Изменения в ПОДД.40_ОП-РЗ-1280						
г. Санкт-Петербург, Петроградский район, ул. Рюхина - Северная дорога						
Изм.	Кол.уч	Лист	N док.	Подпись	Дата	
	Разработал	Зонтикова			2024	
	Проверил	Борисова			2024	
Внесение изменений в ПОДД				Стадия	Лист	Листов
				П	1	1
М 1:500				СПб ГКУ "ДОДД"

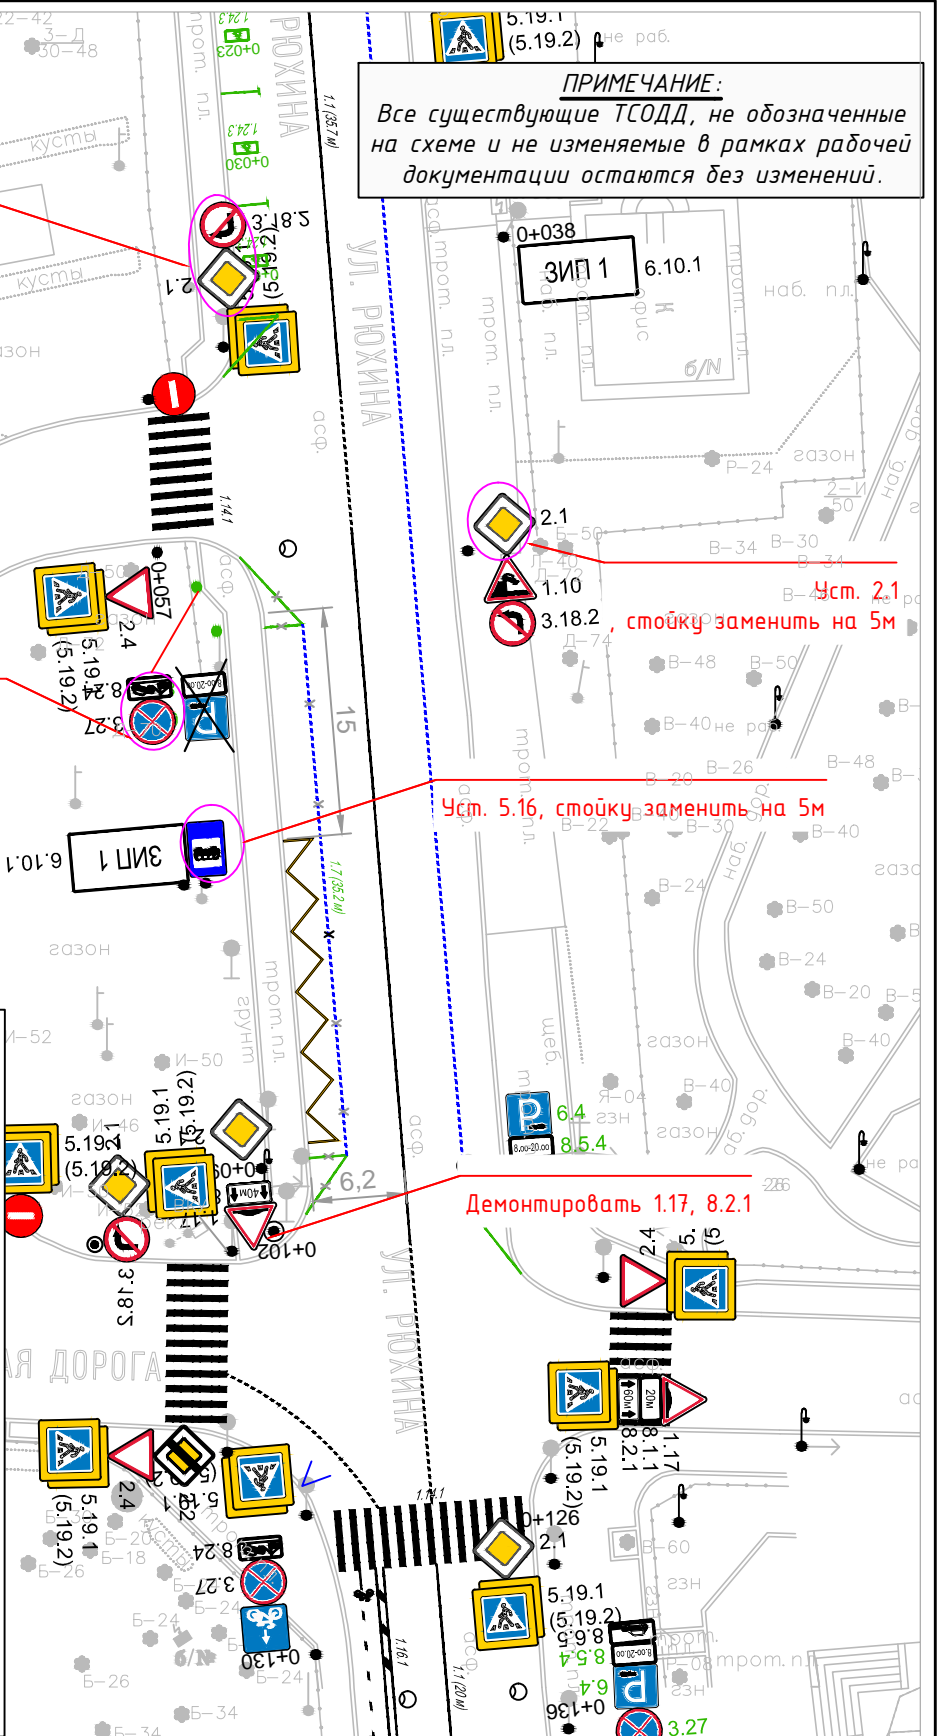
Уст. 2.1, 3.18.1
на кронштейн 10 кг к стойке

6.4, 8.5.4 демонтировать,
стойку перенести,
3.27, 8.24 уст.

Уст. 2.1
3.18.2, стойку заменить на 5м

Уст. 5.16, стойку заменить на 5м

Демонтировать 1.17, 8.2.1
